Unification des prescriptions techniques et de sécurité en navigation intérieure : Code européen des voies de navigation intérieure (résolution n° 24, révision 5)

Résultats des trente-quatrième et trente-cinquième réunions du Groupe d'experts du CEVNI

Décisions prises à la trente-quatrième réunion du Groupe d'experts du CEVNI

Décisions prises par le Groupe d'experts du CEVNI à sa trente-cinquième réunion

(schéma 3 *bis*)

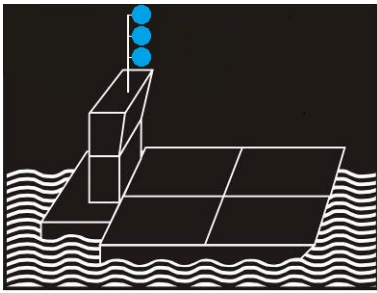
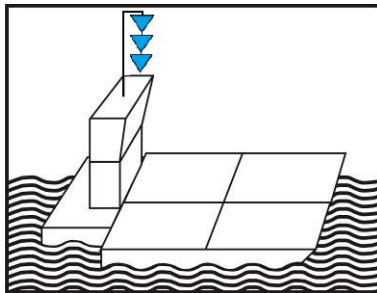
- Sur le côté droit du chenal : bouées portant des feux représentées sur le schéma 3 *bis* de l'annexe 8 ;
- Sur le côté gauche du chenal : bouées portant des feux représentées sur le schéma 3 *ter* de l'annexe 8.

- Ajouter les schémas 3 *bis* et 3 *ter* :

Couleur : rouge
 Forme : bouée cylindrique
 Voyant (le cas échéant) : non
 Feu (le cas échéant) : Feu rouge rythmé présentant une succession différente de celle des feux des autres bouées balisant les limites du chenal.

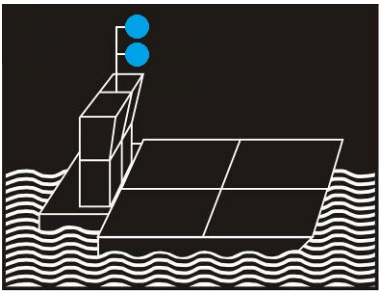
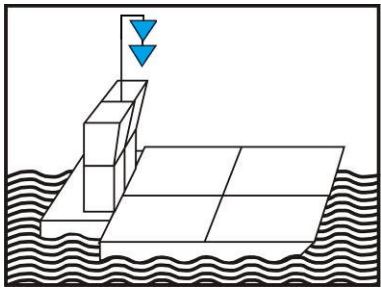
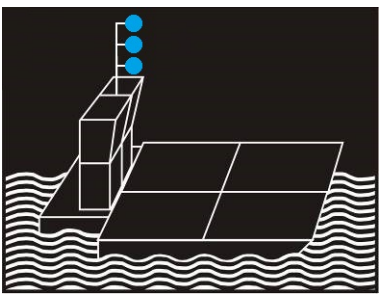
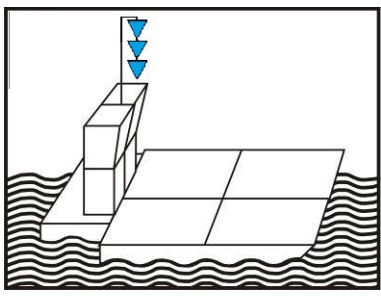
• Ajouter les nouveaux schémas 34 *bis* et 34 *ter* :

<p>34 ter</p>	
<p>Paragraphe 4 de l'article 3.14 : Signalisation supplémentaire des convois poussés effectuant certains transports de matières dangereuses, prescrite au paragraphe 3 de l'article 3.14, conformément aux prescriptions du paragraphe 7.1.5.0 ou du paragraphe 7.2.5.0 de l'ADN et du chapitre 3.2, tableau A, colonne (12) ou tableau C, colonne (19) de l'ADN.</p>

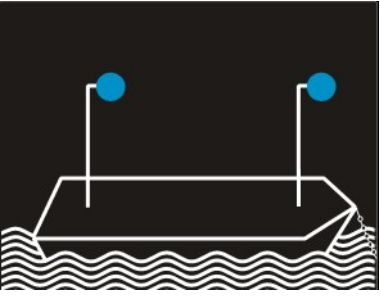
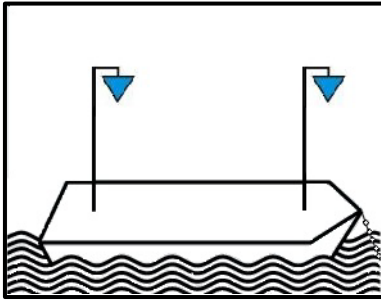
- Ajouter les nouveaux schémas 35 bis et 35 ter :

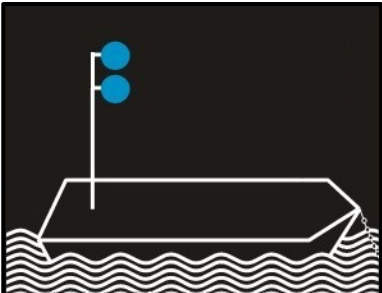
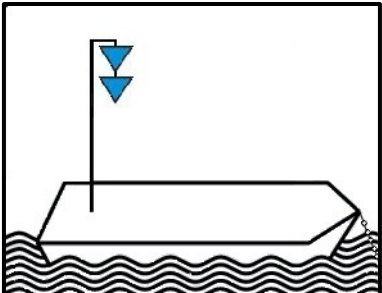
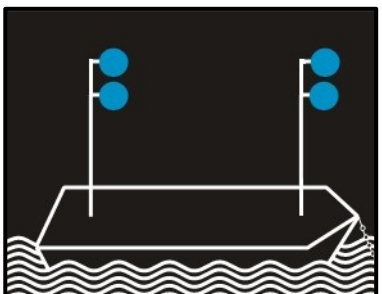
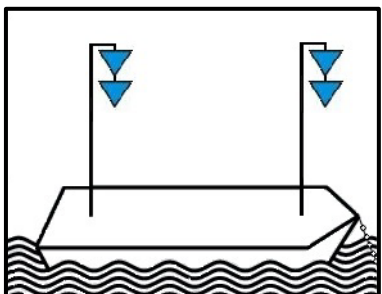
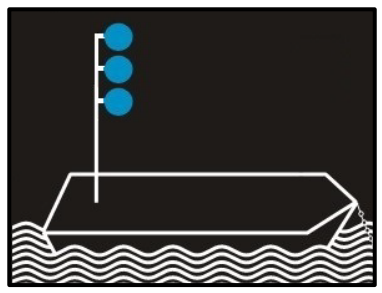
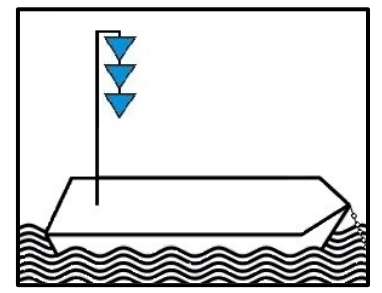
- Ajouter les nouveaux schémas 36 bis et 36 ter :

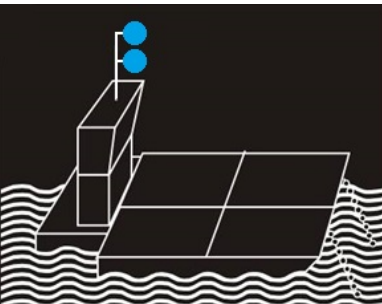
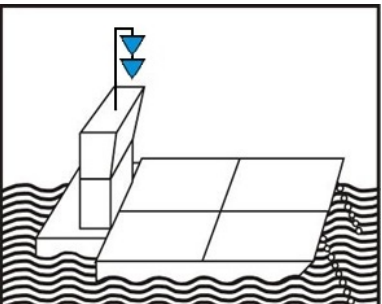
- Schéma 48, *ajouter* le schéma pour la signalisation des bateaux en stationnement de jour :

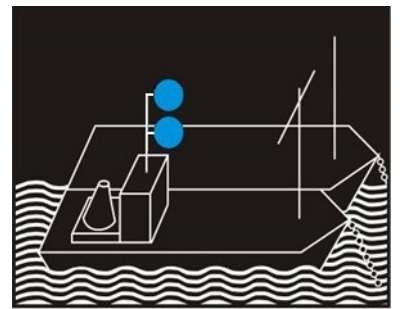
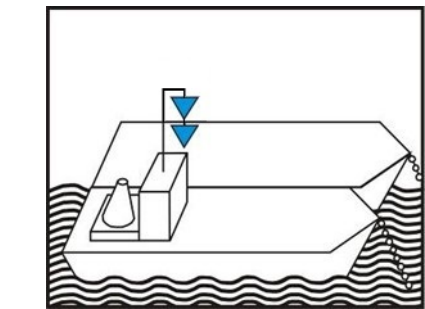
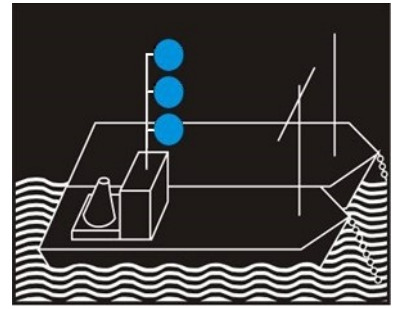
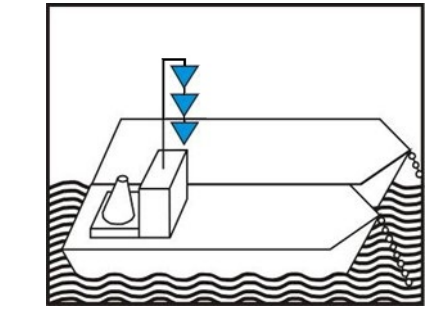
- *Ajouter* les nouveaux schémas 49 bis à 49 quinquies :

<p>49 bis</p>	
<p>Article 3.21 : Signalisation supplémentaire des bateaux effectuant certains transports de matières dangereuses en stationnement, conformément au paragraphe 1 de l'article 3.14.</p>
